Verslag huishoudelijke elektrische installatie op laagspanning en zeer lage spanning

Referentie: **003-20261020-04**	Datum controle: **20/10/2026**
Keurder: **003**

Eigenaar:	**Onbekend**	EAN-code:	**541448820043938269**
Adres installatie:	**Pantserschipstraat 107, 9000 - Gent**	Nummer teller(s):	**1SAG3100485277**
		Distributienetbeheerder installatie:	**Fluvius**

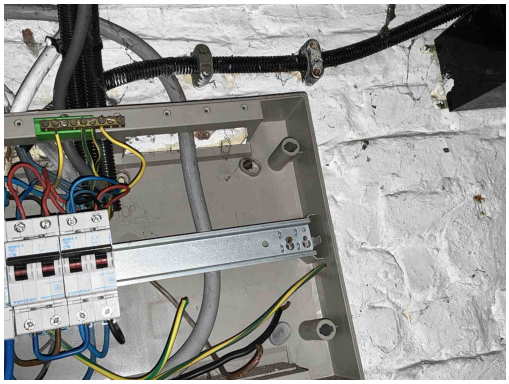
B30 - De houder van de beveiliging in een huishoudelijke ruimte is niet voorzien van aangepaste kalibreerelementen (Boek1: 5.3.5.5).

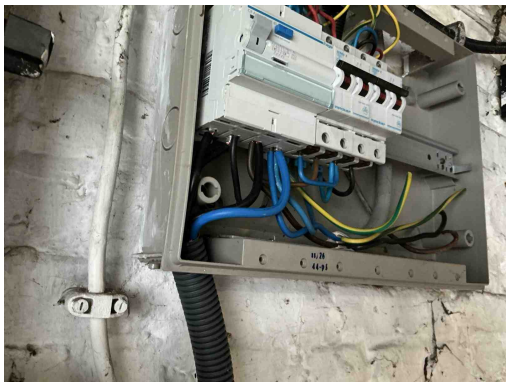
T21a - Het elektrisch materieel is niet geplaatst volgens de voorschriften van de fabrikant/ regels van goed vakmanschap. (Boek 1: 1.4.1.3) Oa ophangvijzen elektrisch verdeelbord niet afgedekt. Zie klasse II toestel.

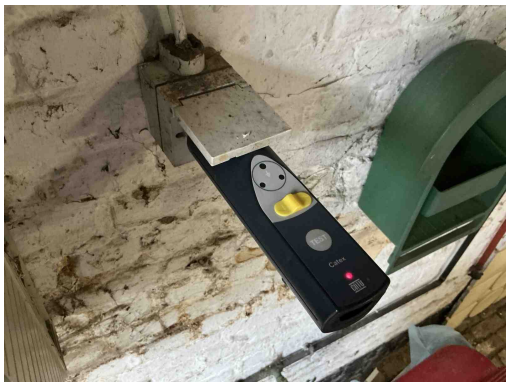
T21e - Het elektrisch materieel is niet geplaatst volgens de voorschriften van de fabrikant / regels van goed vakmanschap. (Boek 1: 1.4.1.3) Oa meer dan 2 geleiders van van dezelfde sectie geplaatst in 1 module van een beveiligingsinrichting. Dit geeft een verhoogd risico op vonkvorming.

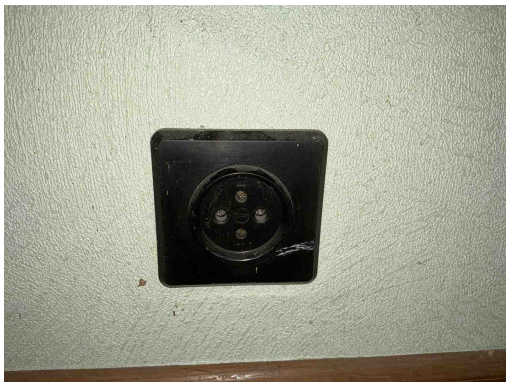
T12 - De contactdozen bezitten geen aangesloten aardingscontact (Boek 1: 4.2.2.3/5.3.5.2).

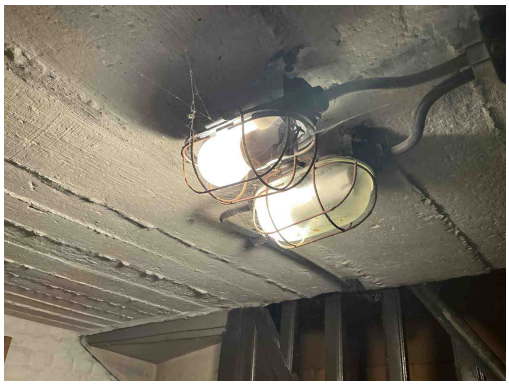
A20 - Er bevindt zich een contactdoos zonder beschermingsgeleider in de elektrische installatie. Deze is niet geplaatst achter een differentieelstroombeschermingsinrichting met grote (max. 30mA) of zeer grote (max. 10mA)gevoeligheid. (Boek 1: 8.2.1.b)

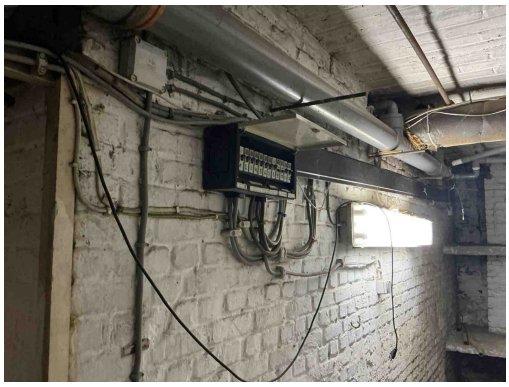
T23 - Het elektrisch materiaal is beschadigd. (Boek 1: 1.4.1.3).

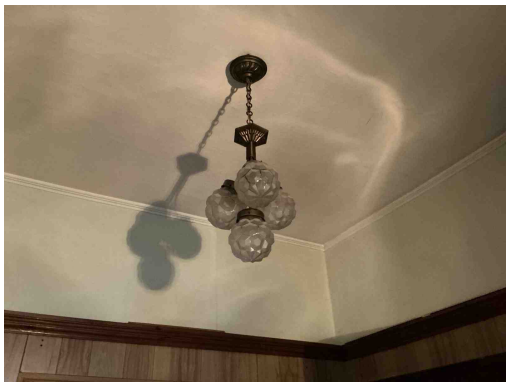
C13 - Onvoldoende bevestiging van de leiding(en) (Boek 1: 5.2.9.5).

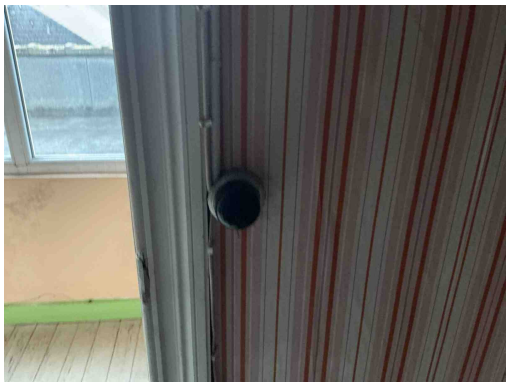
T24 - Het gebruik van elektrische machines of toestellen van klasse 0 en 0I is verboden. (Boek 1, Onderafdeling 4.2.4.3)

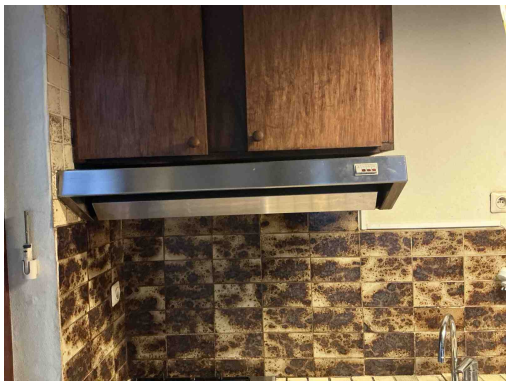
C38 - Het gebruikte kabeltype (snoerkabel) voldoet niet aan de specificaties die van toepassing zijn op voedingsleidingen voor vaste installatie (Boek 1: 1.4.2.1, 5.2.6.2).

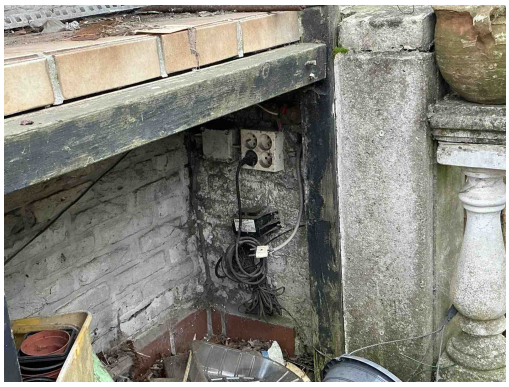
A12 - Het toestel van de klasse I is niet met de beschermingsgeleider verbonden (Boek 1: 5.4.3.6).
Opmerking: Dampkap

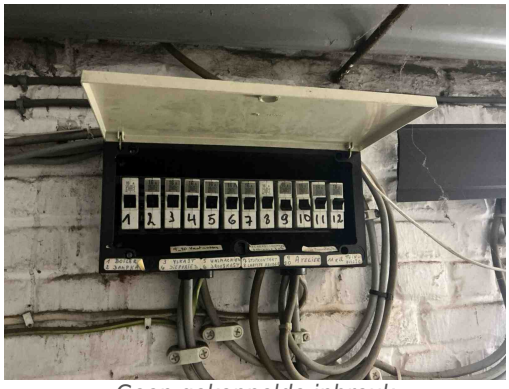
T21 - Het elektrisch materieel is niet geplaatst volgens de voorschriften van de fabrikant/ regels van goed vakmanschap. (Boek 1: 1.4.1.3)
Opmerking: Verlengdoos rechtstreeks gevoed
